350 mm x 4 sztuk kolor granulatu SBR Green-zielony

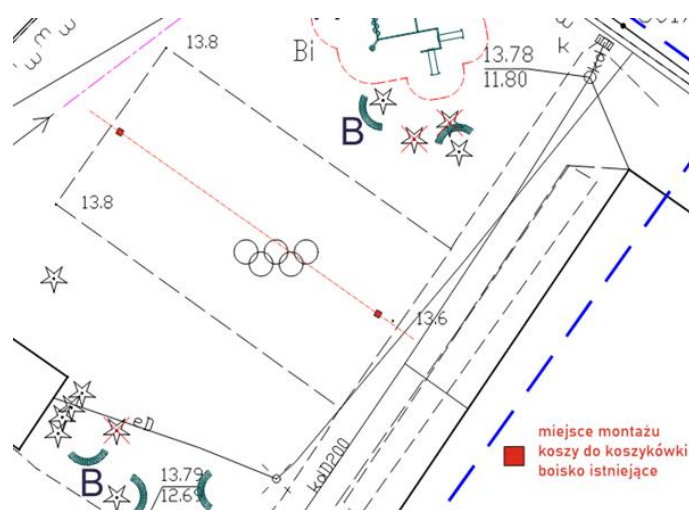
7. Zamawiający zmniejszył w SWZ ilość półkul SBR. Jakie wielkości półkul mają być zamontowane?

Zamawiający precyzuje: ilość x 10 sztuk półkule z granulatu SBR w kolorach

2. PIZZA średnica 100 cm

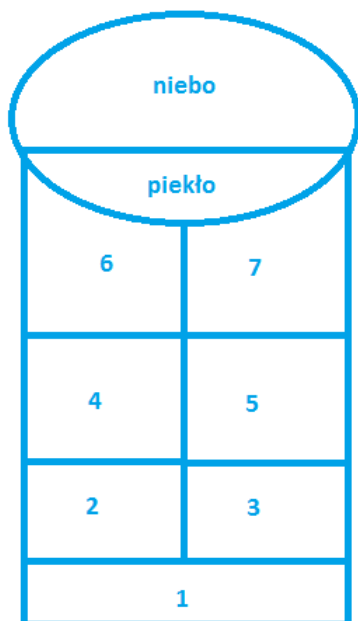
6. W przypadku elementu E – gry w klasy - Wykonawca ma wykonać „Dowolne schematy gier do naniesienia na nawierzchnię bitumiczną podlegająca odnowieniu”, „do uzgodnienia na etapie wykonawczym”. Tak opisany element jest elementem, którego kosztu nie można oszacować. Proszę więc o szczegółowy opis wymagań Zamawiającego pod tym względem. Ile i jakie kształty, w jakich rozmiarach i kolorach, jaka technologia wykonania.

Elementy E – gry w klasy należy wykonać jako malowane ręcznie (farba poliuretanowa stosowana do malowania linii boisk na nawierzchniach sportowych).

Schematy w załączniku nr 1
